Oggetto : 2026-9/VIA-VAL, REVAMPING TERMOVALORIZZATORE E INTRODUZIONE NUOVI PROCESSI PRODUTTIVI (RESINE MELAMMINICHE E BIS-MPA), Alcaplast Srl, Vercelli via Ettore Ara 48

Il sottoscritto Marco Caldiroli, a nome e per conto di Medicina Democratica ETS con sede legale in Milano, via Carlo Imbonati 23 e del Centro per la Salute Giulio A. Maccacaro Odv di Castellanza, via Roma 2, presenta con queste note osservazioni in merito alla istanza e al procedimento in oggetto.

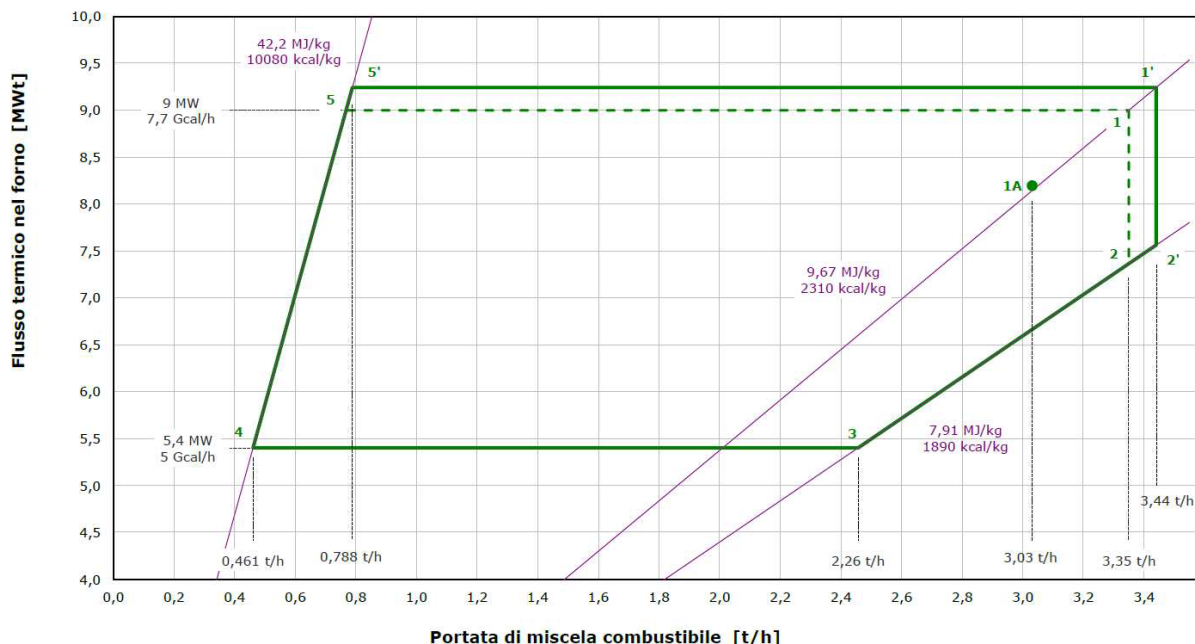
Da questa tabella veniamo a conoscere che il p.c.i. delle acque basso potere ovvero sostanzialmente quelle finora avviate all'incenerimento hanno un valore estremamente diverso da quello ricavabile dalla AIA vigente. Questo valore viene indicato pari a 533,91 Kcal/kg, anche la miscelazione tra i due diversi flussi, nella suddivisione proposte, propone un p.c.i. inferiore a quello "attuale" ovvero 2.310 kcal/kg futuri rispetto ai 3.800 kcal/kg attuali.

Osservazione : per meglio comprendere il dato di partenza ovvero le caratteristiche dei rifiuti attualmente autorizzati all'incenerimento è opportuno disporre di rapporti analitici completi riguardanti composizione chimica oltre al potere calorifico inferiore.

Il valore di p.c.i. e le quantità prodotte internamente (nulla viene detto di quelle effettivamente provenienti dalle altre due imprese citate) sono tali da non "saturare" energeticamente, allora come ora, l'impianto di incenerimento. Infatti il proponente esplicita che *"La realizzazione dell'intervento di revamping e la conseguente ottimizzazione del recupero energetico risultano tecnicamente perseguibili esclusivamente a condizione di garantire un adeguato apporto energetico al sistema di combustione."* Ovviamente non si tratta "solo" di adeguato apporto energetico ma anche di adeguato apporto economico da altri soggetti per l'attività di smaltimento dei rifiuti liquidi pericolosi.
